L. dz. DZP-825/24

Dotyczy: PN-77/24 postępowania w trybie przetargu nieograniczonego na **przebudowę i rozbudowę budynku Zakładu Patomorfologii Klinicznej wraz z zagospodarowaniem terenu i infrastrukturą techniczną w formule zaprojektuj i wybuduj.**

W związku z pytaniami dotyczącymi prowadzonego postępowania, Zamawiający, zgodnie z art. 135 ust. 2 ustawy z dnia 11 września 2019 r. Prawo zamówień publicznych (Dz. U. z 2024 r., poz. 1320, dalej Ustawa Pzp) udziela odpowiedzi oraz na podstawie art. 137 ust 1 ustawy Pzp wprowadza zmiany:

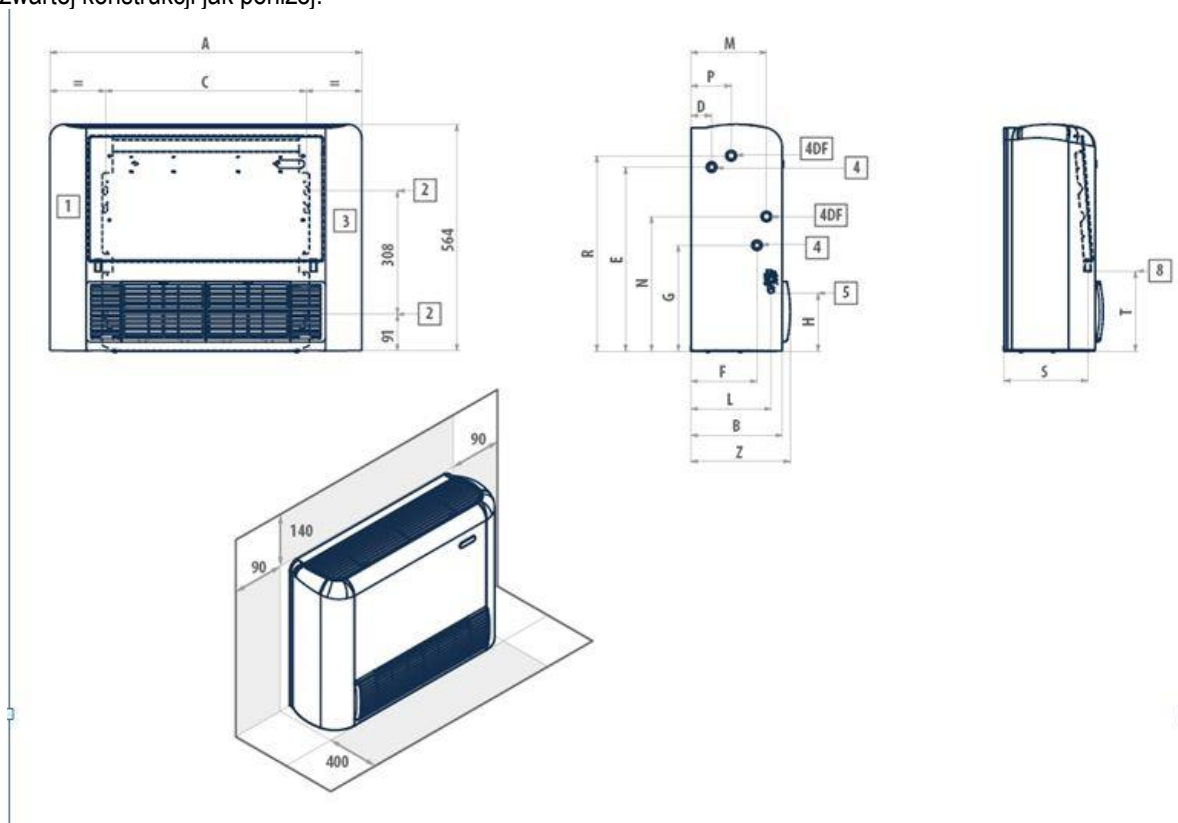
Instalacje grzewczo-chłodzące. W projekcie technicznym autorstwa Archimedia zaprojektowano klimakonwektory 4-rurowe ściennie w funkcji grzania i chłodzenia. Brak takich rozwiązań na rynku. Proszę o potwierdzenie, że klimakonwektory ściennie można zamienić na klimakonwektory kasetonowe.

Klimakonwektory ściennie 4 - rurowe to omyłka pisarska w ofercie należy ująć klimakonwektory podsufitowe o zwartej konstrukcji jak poniżej:

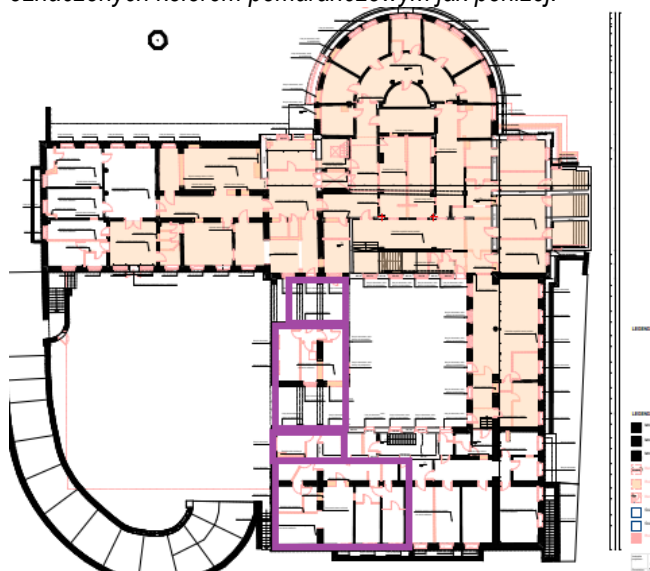
Zgodnie z PAB_2024.04.26 pkt 7.9 str 18: " W obiekcie projektuje się rozbiórkę wszystkich warstw posadzki na gruncie i wykonanie warstw jn.:

Natomiast wg AR_02 RZUT PIWNICY (-1) całkowite skucie posadzek należy wykonać w pomieszczeniach oznaczonych kolorem pomarańczowym jak poniżej.

Obszary oznaczone kolorem fioletowym również mają posadzkę na gruncie, ale w wg AR_02 RZUT PIWNICY (-1) należy tu jedynie dokonać rozbiórki warstwy wykończeniowej posadzki oraz skuć nadbeton.

Proszę zatem o odpowiedź, czy na poziomie -1 rozbiórki posadzek należy przyjąć zgodnie z rysunkiem AR_02 RZUT PIWNICY (-1), czy wg opisu PAB_2024.04.26 pkt 7.9 str 18?

Rozbiórki posadzek należy przyjąć zgodnie z opisem, tj. w obiekcie projektuje się rozbiórkę wszystkich warstw posadzki na gruncie.

Dotyczy: WINDY (trzon windy – dźwigi osobowe dla pacjentów – przy klatce schodowej czterozabiegowej (klatka KS-1)

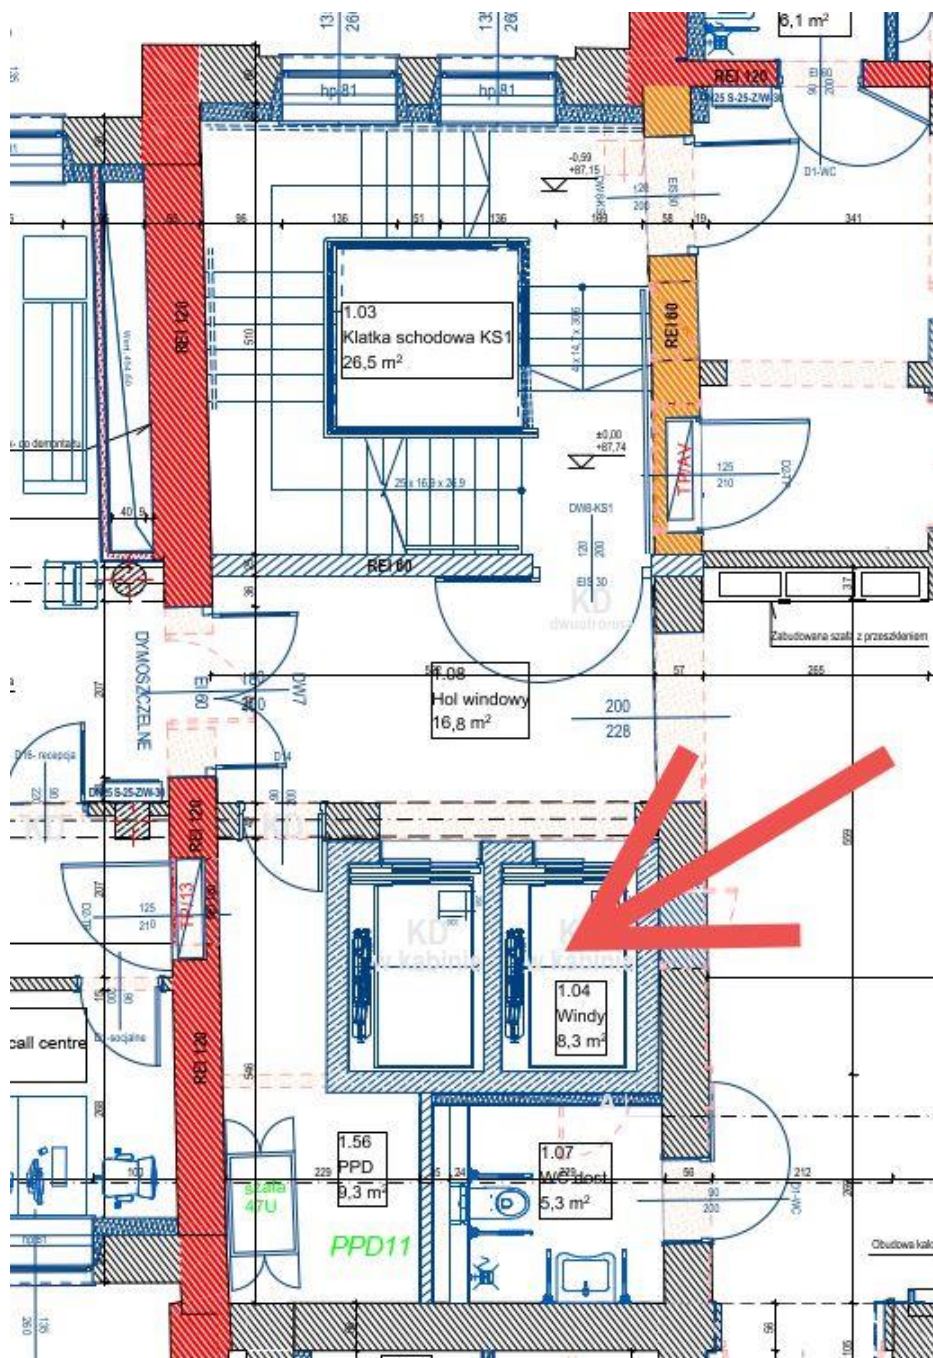
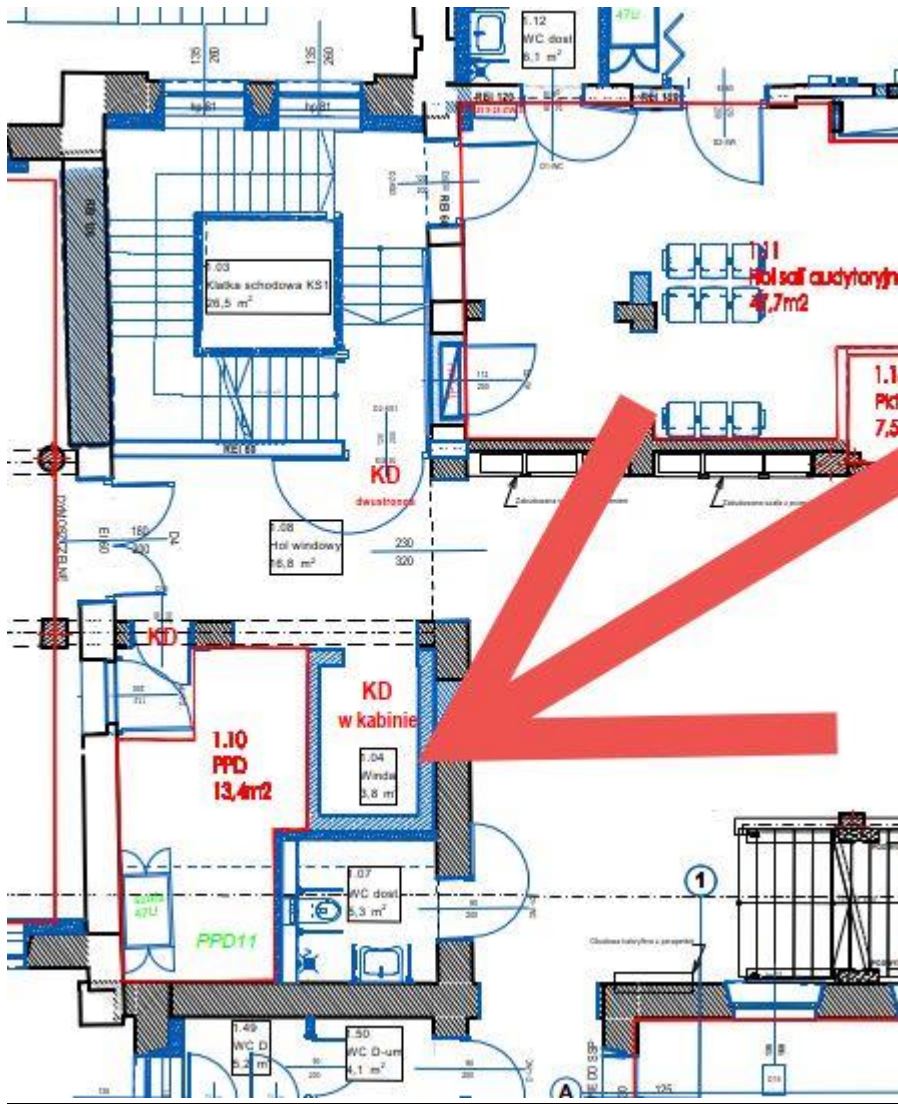
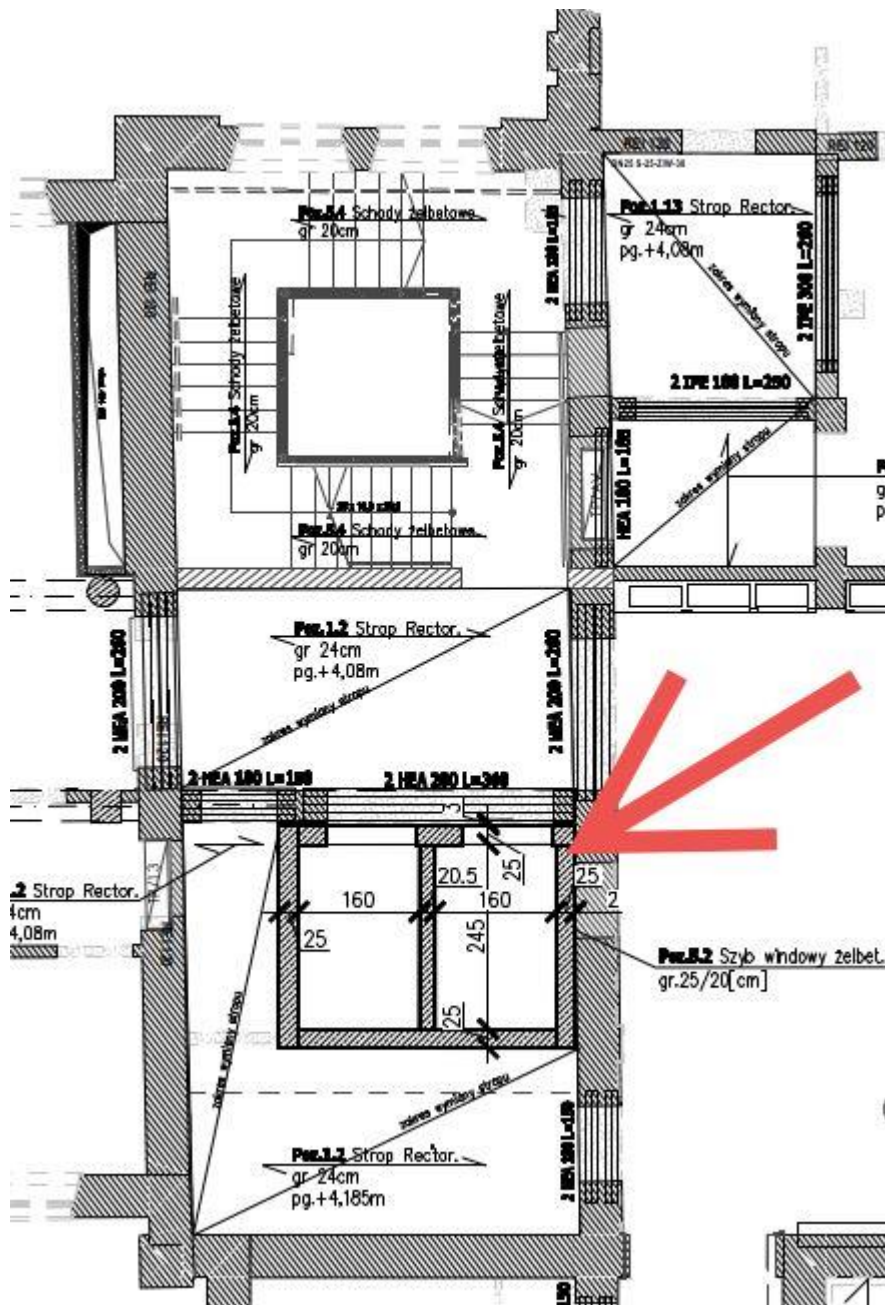
Wg projektu ARCHITEKTURY i projektu KONSTRUKCJI przedmiotowy szyb windy jest podwójny (zaprojektowany na dwie windy).

O dwóch windach w tym trzonie mówi także opis techniczny, punkt 7.13.2.2. z projektu ARCHITEKTURY oraz rys. AW_15_KŁADY KABIN WINDOWYCH z projektu ARCHITEKTURY WNĘTRZ.

Natomiast zgodnie z załącznikiem 2. Podział zakresów i koncepcja jest to szyb pojedynczy (na jedną windę).

Prosimy o jednoznaczne określenie jaki szyb windy należy przewidzieć i wycenić: 2-windowy czy 1-windowy?

W nawiązaniu do odpowiedzi na pytanie nr 96 pismo z dnia 15.10.2024r – odpowiedzi nr 7 (L. dz. DZP-787/24) należy wycenić szyb 1-windowy. Zmiany projektowe w zakresie Wykonawcy.

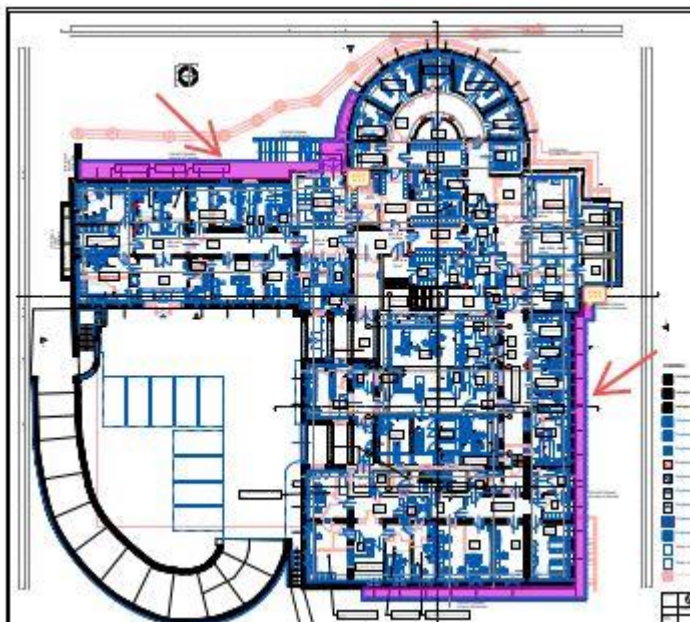
Dotyczy: nawierzchni nowoprojektowanych studni doświetlających w ilości ok. 110m² (od wschodu, południa i północnego-zachodu utworzonych przez ściany oporowe SOP1 i SOP2.

Wykonawca nie znajduje nigdzie informacji, z czego należy wykonać nawierzchnię przywołanych studni doświetlających, tj. jaki ma być przekrój konstrukcyjny tych nawierzchni.

Prosimy o uzupełnienie tej informacji.

Do określenia przez Wykonawcę na etapie opracowywania projektu wykonawczego. Zamawiający proponuje następujące warstwy:

- 8 cm – płyty betonowe 50x50 cm kolor szary
- 3 cm – podsypka cementowo-piaskowa 1:4
- 25 cm – kruszywo łamane stabilizowane mechanicznie o uziarnieniu ciągłym 0/31,5 mm
- 15 cm – warstwa wzmacniająca podłoże z gruntu stabilizowanego cementem C1,5/2

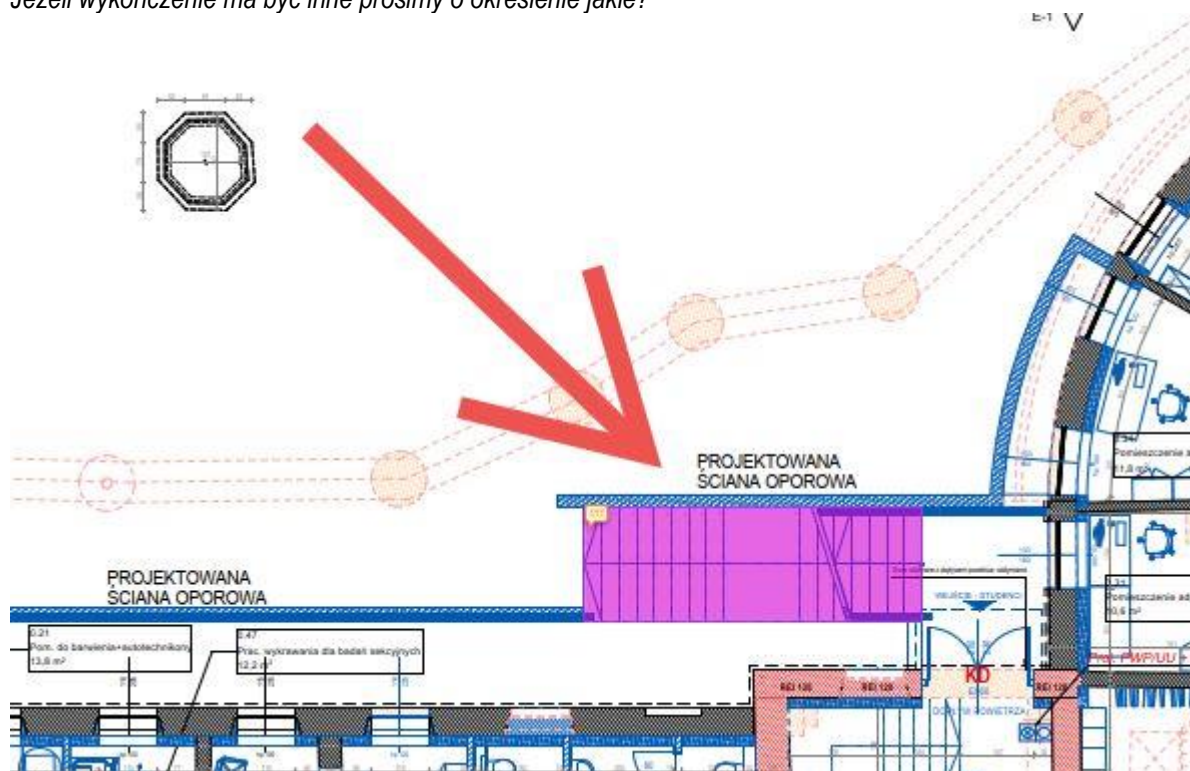
Dotyczy: nawierzchni nowoprojektowanych schodów terenowych prowadzących do wejścia do piwnicy w północno-zachodnim narożniku budynku.

Wykonawca nie znajduje nigdzie informacji dotyczącej wykończenia stopni i płyty spocznikowej projektowanych schodów.

Czy należy je pozostawić jako surowy beton?

Jeżeli wykończenie ma być inne prosimy o określenie jakie?

Schody zewnętrzne terenowe remontowane: Dobór technologii naprawczej leży w zakresie Wykonawcy. Zakres robót obejmuje co najmniej: wyrównanie nawierzchni przez frezowanie specjalną maszyną, a następnie wzmocnienie specjalnym środkiem hydrofobowym za pomocą impregnacji. Wierzchnią warstwę należy oczyścić piaskowaniem i strumieniem wody, a następnie nałożyć pierwszą i kolejne warstwy specjalnej masy stabilizującej.

Na rysunku AW_04_UKŁAD SUFITÓW PODWIESZANYCH PIĘTRO 2 na skrzydle zachodnim zaznaczono przekrój D-D.

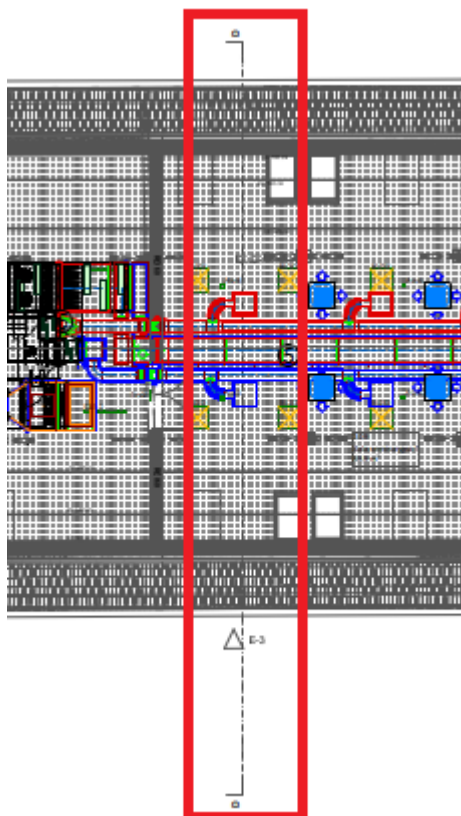
Proszę o wskazanie, gdzie w przekazanej dokumentacji znajduje się wspomniany przekrój lub uzupełnienie dokumentacji.

Na etapie projektu technicznego nie opracowano przekroju D-D.

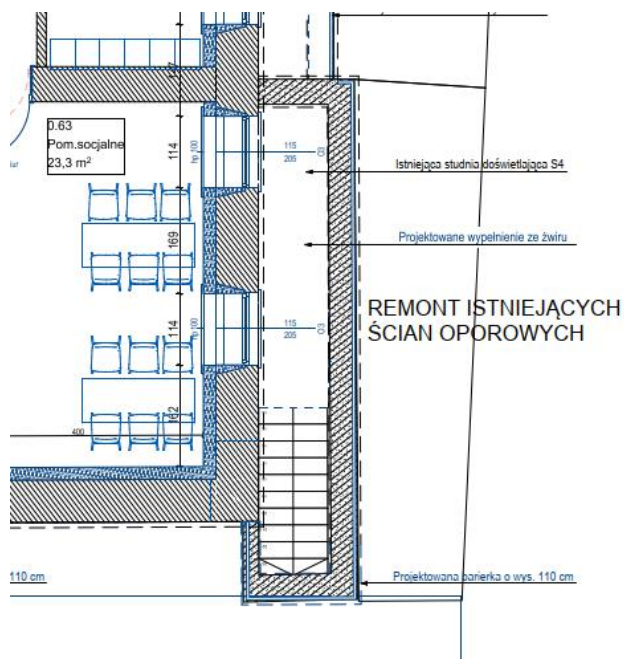
Prosimy o informację czy wskazane niżej na rysunku schody są przeznaczone do rozbiórki? Zgodnie z PZT wskazuje się na rozbiórkę wskazanych schodów, natomiast na projekcie technicznym zaznaczono remont schodów.

Na rys. K-05 Rzut stropu nad +2 uwzględniono wzmocnienie podciągu jak na rysunku poniżej:

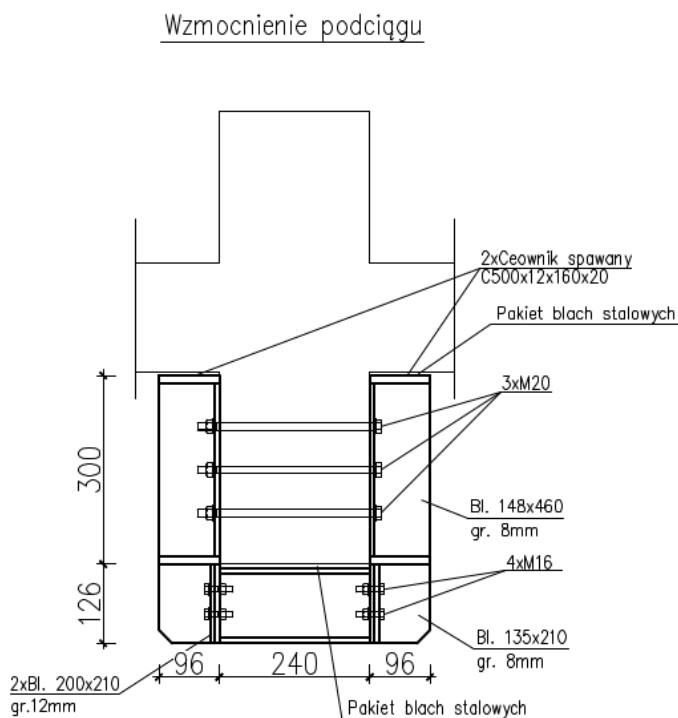
Z opisu rysunku, wynika że wzmocnienie należy wykonać z ceowników C500, natomiast z wymiarów rysunkowych wynika, że to ceownik C300. Prosimy o informację jaki ceownik uwzględnić przy wycenie?

Dla wzmocnienia podciągów na rysunku K -05 (rzut stropu nad +2) należy przyjąć ceowniki spawane wysokości 500 mm gr. śr. 12mm, szerokość półki 160 mm grubości półki 20 mm zgodnie z opisem na rzucie.
